Stadt Rethem (Aller)

Straßenumgestaltung Rethem-Zentrum

Abwägungsempfehlungen / Planerische Entscheidungen

Stand 25.04.2023

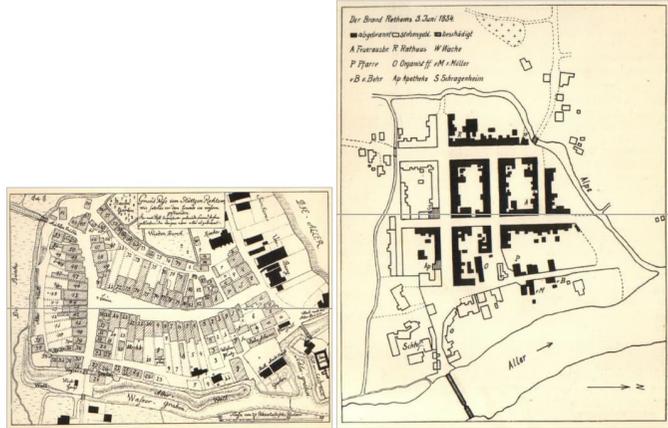
Nr.	Stellungnahme	Hinweise und Anregungen	Abwägungsempfehlung
		<p>Niedermoorbereiche (grün unterlegt) befinden sich entlang des Bachlaufes Alpe.</p> <p>Flussmoorgebiete enthalten im Regelfall neben einem sehr hohen Anteil organischer Stoffe auch insel- oder streifenförmig zwischen- oder aufgelagert mineralische Sedimenteinschlüsse. Gleiches gilt auch für den Bodenaufbau der Niedermoorbereiche des Stadtgebietes Rethem.</p> <p>Der Bodengrund reagiert empfindlich auf Niveau-schwankungen des Grundwasserpegels, bei Wassermangel mit Schwund, bei steigendem Grundwasserstand mit Volumenzuwachs.</p> <p>Mooruntergrund ist statisch instabil, bei starker punktueller Belastung nachgiebig und neigt dazu, bei schnellen Belastungsänderungen aufzuschwingen.</p>	
3	Priv. Stellungnahme 3	<p>Fortsetzung Schreiben vom 31.03.2023</p> <p>c) <u>Die gesamte Fläche der Altstadt befindet auf hebe- und senkempfindlichem Untergrund.</u></p>

Nr.	Stellungnahme	Hinweise und Anregungen	Abwägungsempfehlung
		<p>Hebe- und senkempfindlicher Untergrund</p> <p>Dieser Untergrund reagiert ebenfalls sensibel auf Grundwassereinflüsse, Bodenbewegungszyklen verlaufen analog zu hochwasserbedingten Schwankungen des Wasserstandes der Aller.</p> <p>Grundwasserströmungen, die bei hohem Allerwasserstand und niedrig gehaltenem Binnenwasserstand in Richtung Entwässerung (Alpe) fließen, verlagern Bodenbestandteile, sind Auslöser der Bodensenken wie sie im gesamten Rethemer Straßennetz aufzufinden sind, führen zur Setzrisbildung an Gebäuden (siehe Rathaus).</p>	
3	Priv. Stellungnahme 3	<p>Fortsetzung Schreiben vom 31.03.2023</p> <p>d) <u>Straßenführung in der Altstadt Rethem</u></p> <p>Das aktuell vorhandene Straßennetz der Altstadt Rethem ist nicht historisch gewachsen, sondern wurde aus brandschutztechnischen Gründen neu aufgestellt.</p> <p>Ein Vergleich des alten Orts-Lageplanes mit Lageplänen der aktuellen Straßenführung zeigt die geographischen Unterschiede der Straßenverläufe.</p> <p>Rethem ist Moorgebiet, die ursprünglich angelegten Straßenführungen sind teilweise auf Knüppeldämmen zur Untergrundsicherung angelegt worden. Knüppeldammrelikte befinden sich auch heute noch unter Gebäuden und Ortsstraßen.</p>
